## 「志賀原子力発電所 耐震安全性評価報告書」入力データの 再点検状況について

平成23年9月28日  
北陸電力株式会社

「志賀原子力発電所 耐震安全性評価報告書」の入力データの再点検状況について

表 質点レベル

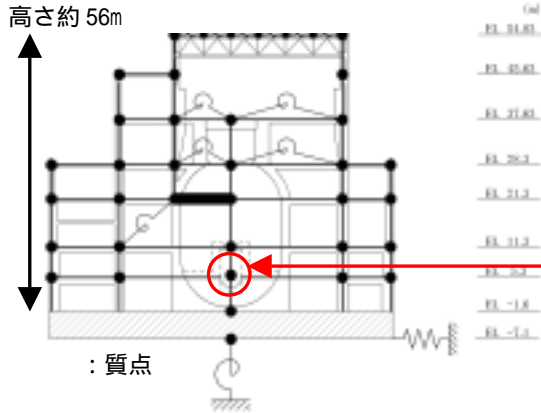
1号機原子炉建屋の解析モデル(南北方向)のうち質点<sup>1</sup>レベル(高さ)について、誤りが1箇所あった。

高さ EL(m)	部位
正	6.26	地下1階シェル壁
誤	6.25

電算機に6.25と誤った値を入力。  
(数値読み間違いにより高さを1cm低く入力)

正しいデータを入力して地震応答解析を実施した結果、報告書記載値に比べ、建屋の応答加速度で最大0.4%程度、機器・配管の評価で用いる床の応答スペクトルで最大0.1%程度の増加となるが、耐震安全性には影響がない。

表 屋根のばね定数 [×10<sup>5</sup>t/m]

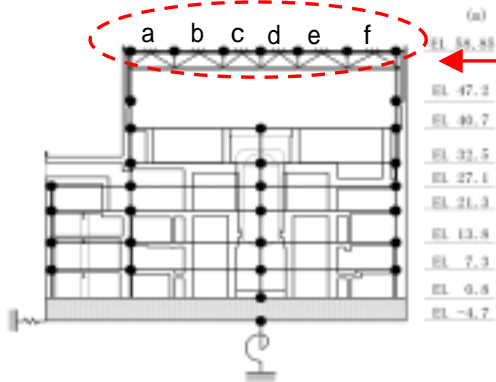
2号機原子炉建屋の解析モデル(南北方向)のうち屋根のばね定数<sup>2</sup>について、誤りが6箇所あった。

電算機に誤った値を入力。  
(入力値の単位換算に用いる係数9.80665を9.90665に間違い、約1%小さい値を入力)

屋根	a	b	c	d	e	f
正	1.198	0.987	1.397	1.397	0.987	0.879
誤	1.186	0.977	1.383	1.383	0.977	0.870

正しいデータを入力して地震応答解析を実施した結果、報告書記載値に比べ、建屋の応答加速度で最大0.5%程度、機器・配管の評価で用いる床の応答スペクトルで最大1.3%程度の増加となるが、耐震安全性には影響がない。
